AC ブレーキ用電磁石組立部品切替のお知らせ

件名	AC ブレーキ用電磁石組立 部品切替のお知らせ	発行日付	2019年3月1日
		〒819-0192 福岡県福岡市西区今宿東一丁目1番1号 三菱電機 FA 産業機器株式会社 TEL 092-805-3400

No. 855-0308 (2/2)

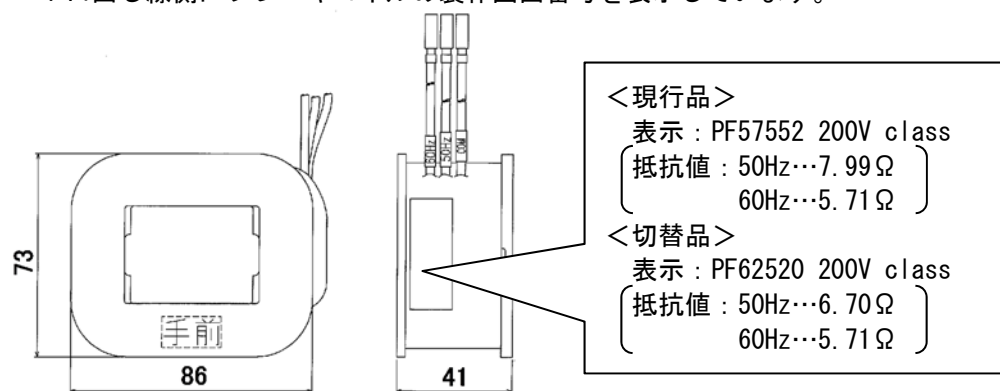
- 変更内容
生産性・品質向上の為、電磁石組立の部品を一部切替ます。
- 対象
現行生産品 … S2 形：7.5t 以上、U2 (HU2) 形：7.5t 以上、US (HUS) 形：7.5t 以上
旧生産品 … HY 形, HY-A 形：5t 以上、S 形：5t-2 形
※その他、電磁石組立を使用機種、及び複合サービス部品。
- 切替時期
製品・サービス部品：2019 年 4 月出荷分より
- 外観比較

①ブレーキコイル (200V 級)

- ・寸法、外観：現行品、切替品共に相違ありません。(巻枠：茶色、コイル表面：黄色)
- ・互換性：組立互換有。
- ・表示：口出し線側にブレーキコイルの製作図面番号を表示しています。

②可動鉄心支え金

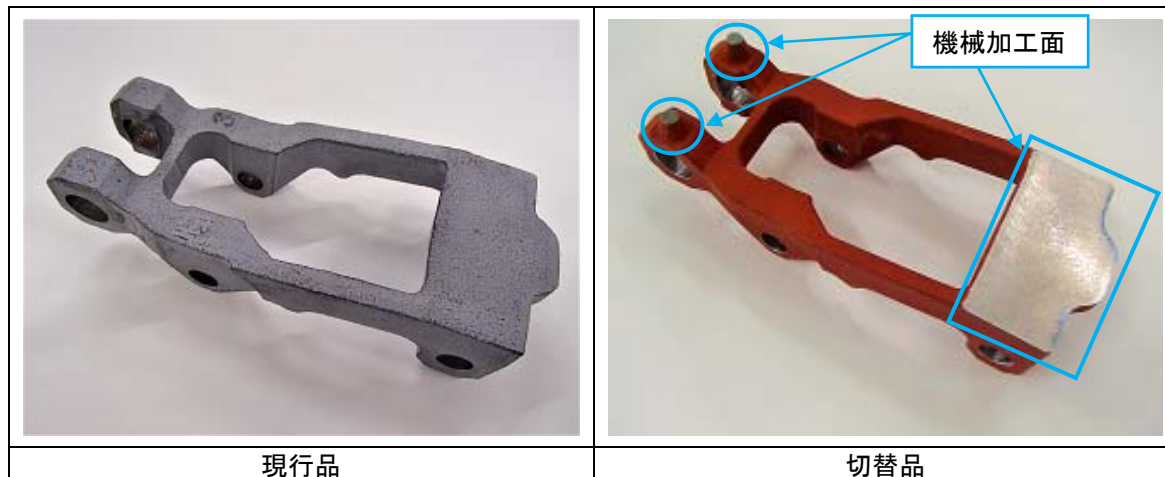
- ・ 寸法 : 主要寸法に変更ありません。
- ・ 塗装色 : 灰色→赤色(機械加工面があります。)
- ・ 互換性 : 組立互換有。

- ・ 外観 : 下記の通りです。
